Expediente CUDAP S01:002500/2020
Licitación Pública Nacional N° 01/2021 - [CU-002/21]
Préstamo CAF 8945
Ref. Obra: “Ampliación Módulo Bioquímica y Farmacia”
Universidad Nacional de Misiones

Circular Aclaratoria CON Consulta N° 01

OBRA
AULAS, LABORATORIOS Y APOYO
AMPLIACIÓN MÓDULO FARMACIA Y BIOQUÍMICA

NOMBRE PLANO
ACLARACIÓN CON CONSULTA
(detalle de escenario)

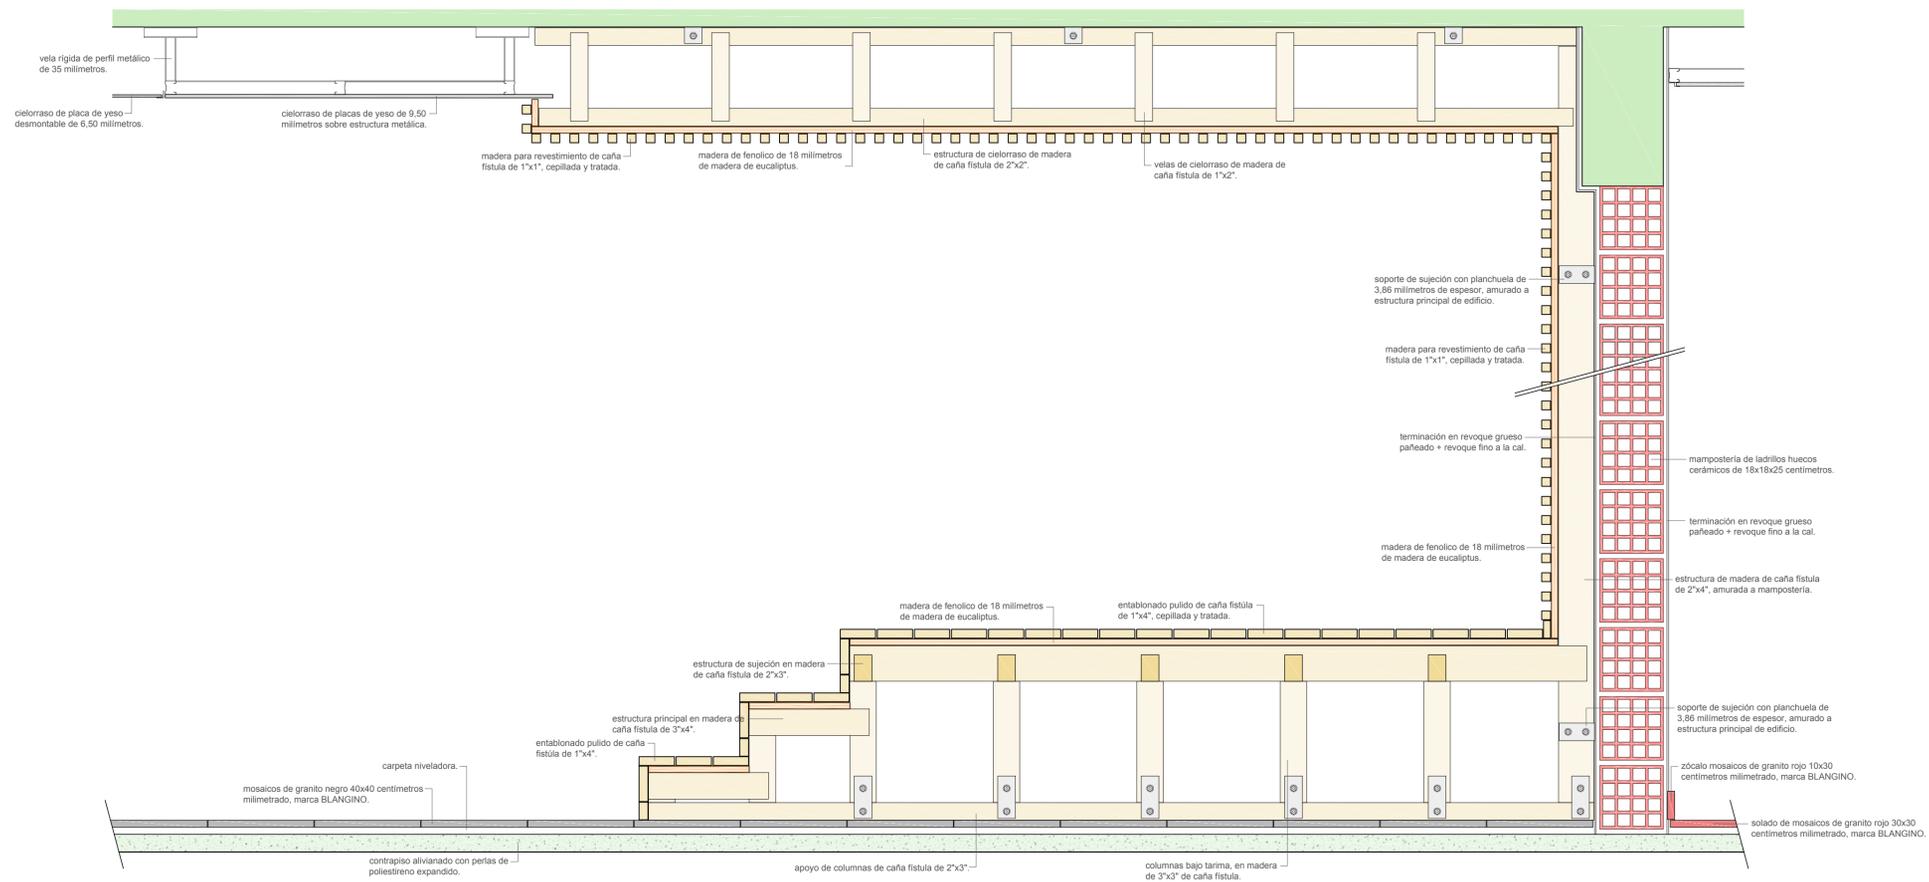
CONSULTA N° 20 SISTEMA DE ELEVACION

Existe una discrepancia entre lo solicitado por escrito y lo que figura en plano, respecto a:

a_ Ubicación de sala de máquinas, que en la parte escrita figura en planta baja al fondo del pasadizo, pero en planos está indicada arriba.

b_ Medida del Pasadizo, en lo escrito indican 1.60x1.60 pero en planos se puede notar mayores dimensiones.

RESPUESTA

a_ Deberá respetarse lo indicado en planos PDF N° 01, 02, 03 y 08 (localización arriba)

b_ Las dimensiones del pasadizo deberán adecuarse a las medidas indicadas en los planos de arquitectura.
